**Saatja:** Laur Kõiv  
**Saatmisaeg:** kolmapäev, 15. november 2023 17:22  
**Adressaat:** 'Malle Ütt | K-Projekt'  
**Teema:** Harjumaa Laagri alevik kanalisatsiooni kollektori projekteerimine Nõlvaku tänava ristmikust kuni Männimetsa pumplani  
**Manused:** IKÕ näidislahendus\_19.04.2023.pdf; OT\_035\_K1\_V1\_r1\_Taotlus tehnovorgu-rajatise projekti kooskõlastamiseks.docx

26.10.2023 esitasite taotluse kooskõlastada kanalisatsioonikollektori projekt K-Projekt Aktsiaselts töö nr 23053 „DN800 kanalisatsiooni kollektori projekteerimine“ (edaspidi Projekt).

Riigiomand, transpordimaa  
4 Tallinn-Pärnu-lkja tee L1, 13.07 km  
72703:001:0606  
M1:500

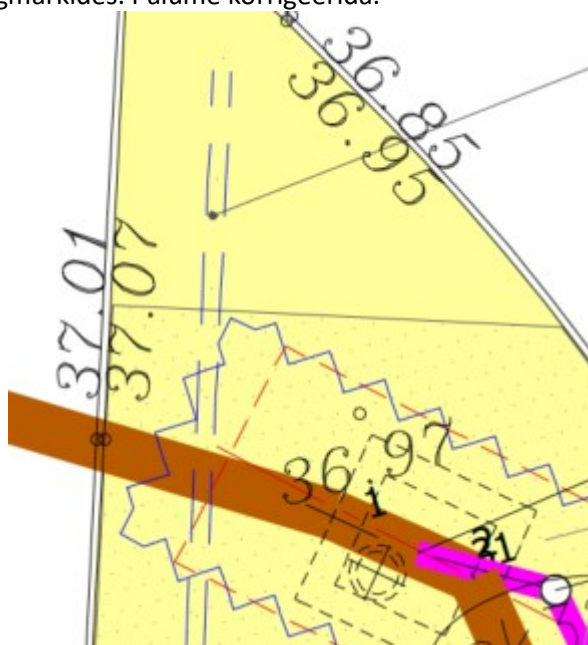
- Isikliku kasutusõiguse ala plaani korrigeerida ja tagada vastavus Nõuete lisale 6 (näidis manuses). IKÕ plaanil palume kajastada teemaa katastritunnus ja number korrektselt, põhja-lõuna suuna märgi paigutust korrigeerida, olemasoleva kanalisatsioonitoru (pruun) värvus sarnaneb kinnistu piiri värvusega palume eristada, tabeli vormistust (tulp puudu, raam) ning andmeid kontrollida ning korrigeerida, km nr puudub, IKÕ plaanilt puudub reoveekanaliseerimise survekorustik KS1, riigitee kinnist piir kajastada jämedama joonena, puudub POS tähis plaanil, km nr 13,07 õigsus üle kontrollida.

Rekonstrueeritav (CIPP – Inj)
	Asendatav reoveekanalisatsioon

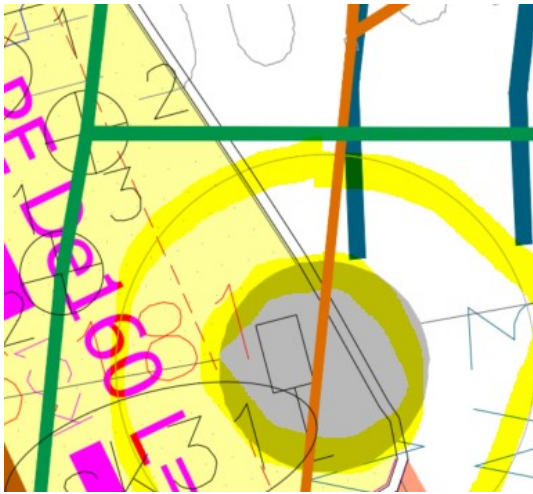
Kas antud KS1 osas on tegemist asendatava survetorustikuga? Palume vajadusel korrigeerida.

Asendiplaanil on kajastatud erinevaid kontuure (sinine, punane, must) kaeviku juures, millel puudub vaste tingmärkides. Palume korrigeerida.

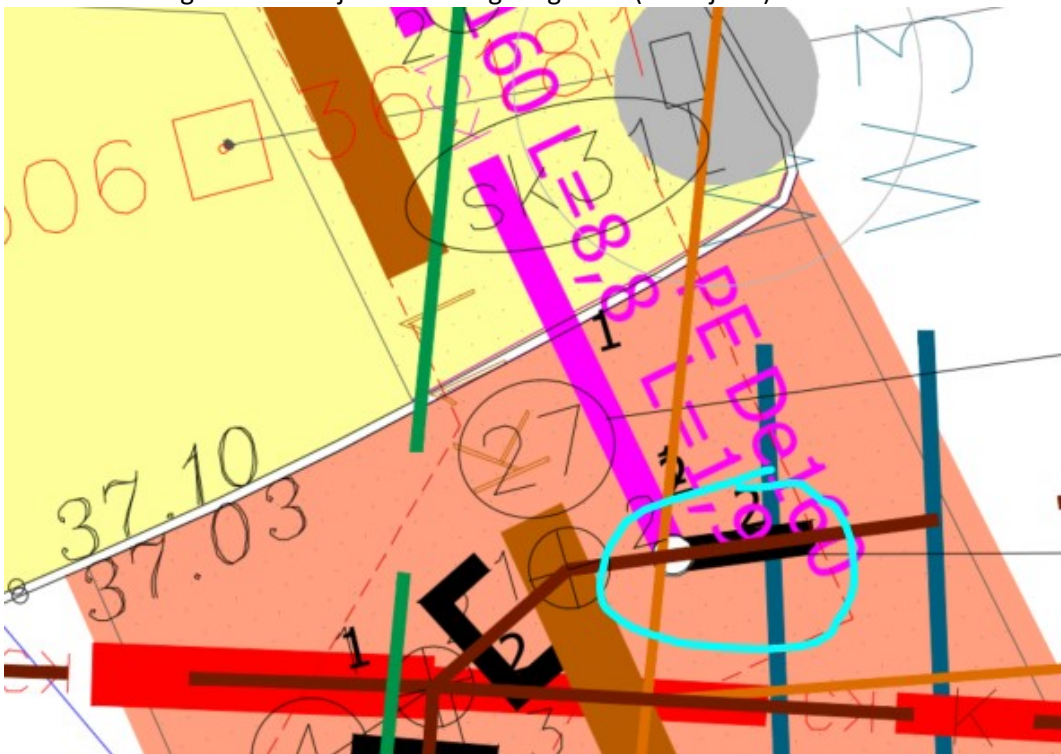
- Palume tingmärkides kajastada millega tegemist (hall ring).

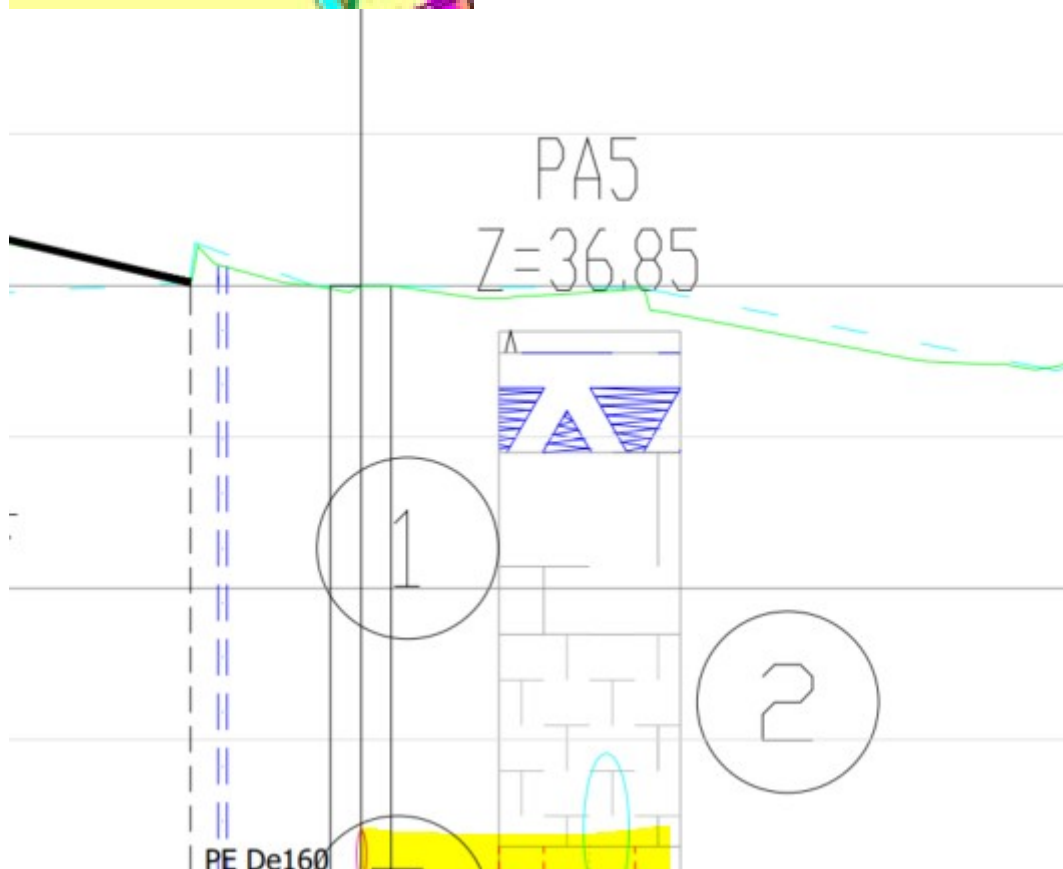
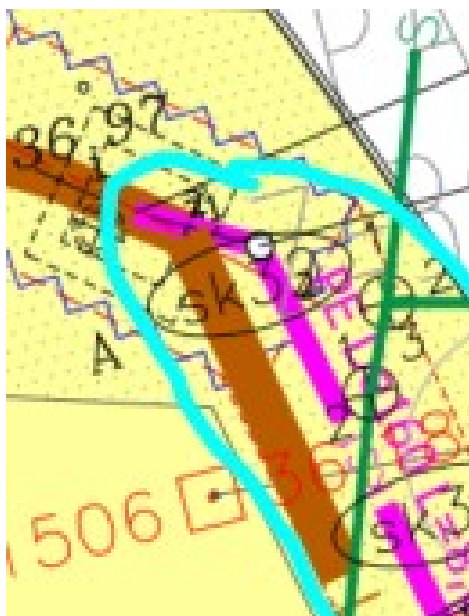
- Palume tingmärkides kajastada millega tegemist (must joon).

- Asendiplaanil on kajastatud K11-21 sulundseina kattuvus erinevate kaeviku kontuuridega, palume kontrollida ning vajadusel korrigeerida asendiplaani.

- Kontrollida KS1 paiknemist, kas antud lõigus ei teki ristumine sademeveekanaliseerimisega.

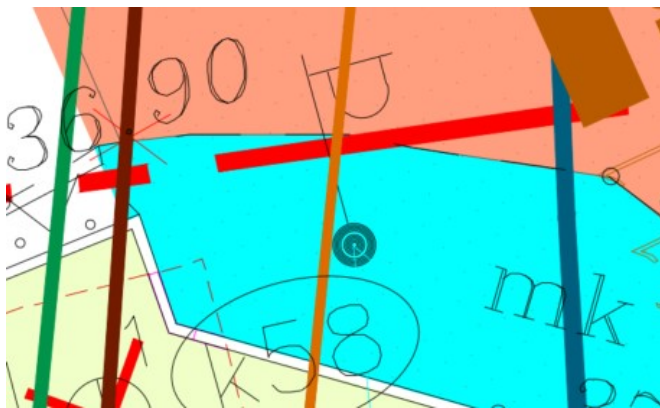
Hetkel esitatud projekti materjalidest puudub katete taastamise osas läbilõike joonised. Katete taastamise asendiplaani palume kajastada tingmärgid vastavuses asendiplaanile (sh värvilahendus). Tingmärkides puudub info sinisega kajastatu kohta.

Äärekivide taastamise osa pole asendiplaanilt tuvastatav.

Projekteeritud  
kõrgusele)

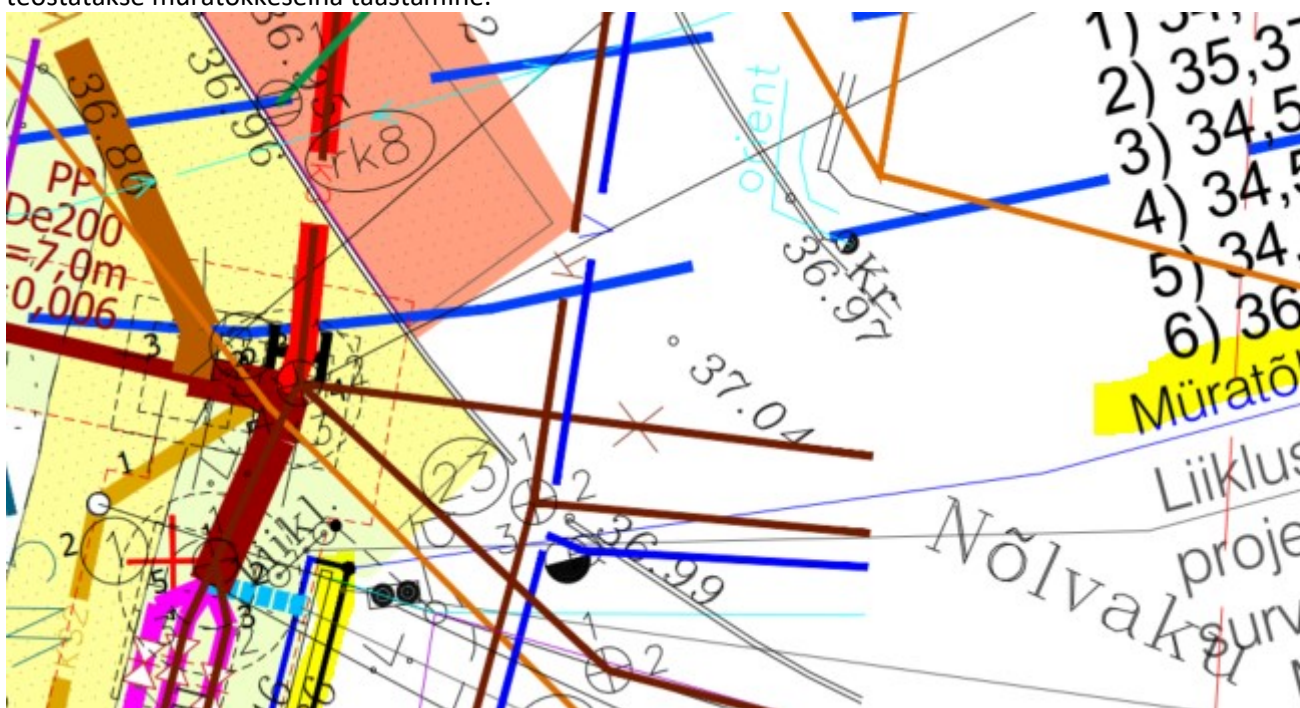
Müra- ja vibratsioonitaastamise osas palume rohkem informatsiooni (seletuskirjas, eraldi joonis). Kuidas teostatakse müra- ja vibratsioonitaastamine.

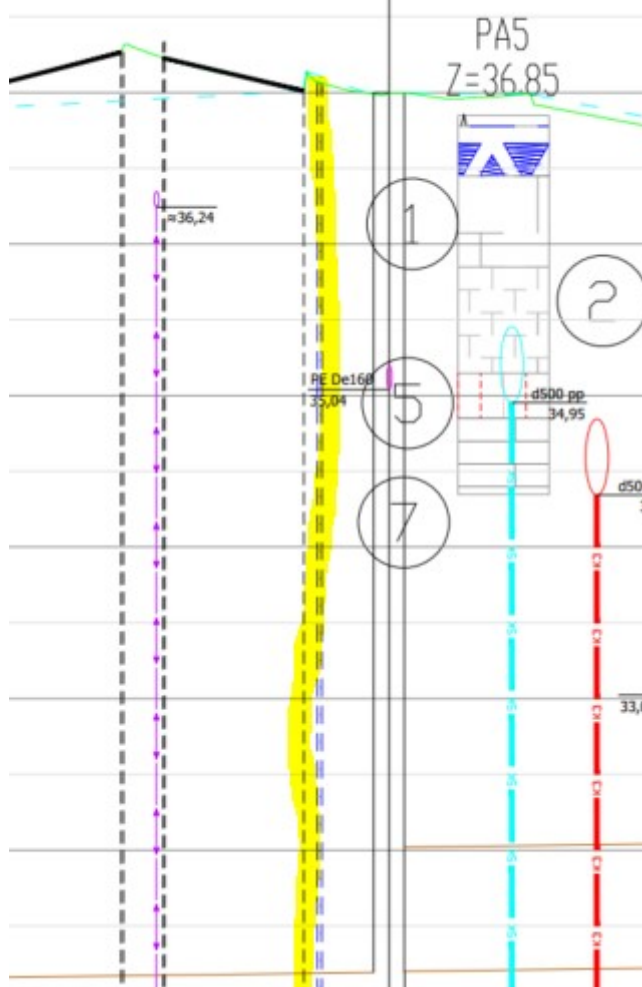
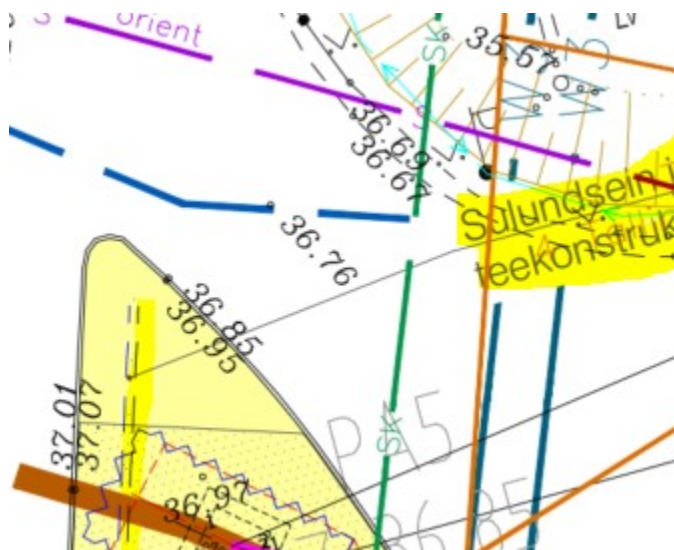
- Rajatava sulundseina/sulundseinte osas (kamber K11-21) palume rohkem informatsiooni kajastada seletuskirjas, pikiprofiilis, mõõtmete (sügavus, laius), kui sügavale sulundsein rammitakse ning infot paigaldamise tehnoloogia osas.  
Lisame juurde, et pärast tööde teostamist, ei tohi sein jääda katendi konstruktsioonist kõrgemale. Palume kajastada info asendiplaanil ja seletuskirjas.

#### 4.4.1 Olemasolevate ehitiste kindlustamine

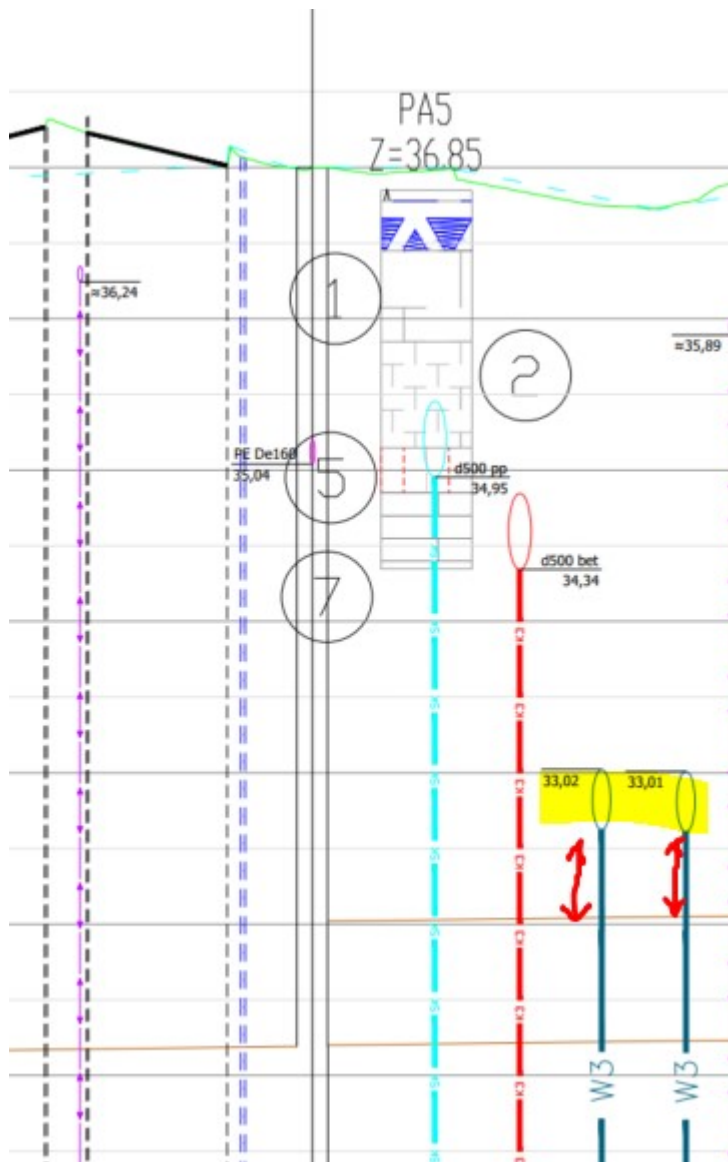
- Seletuskirjas on kajastatud kambri tähiseks K1-21, kuid asendiplaanil on kajastatud K11-21. Kas tegemist on erinevate kambritega?
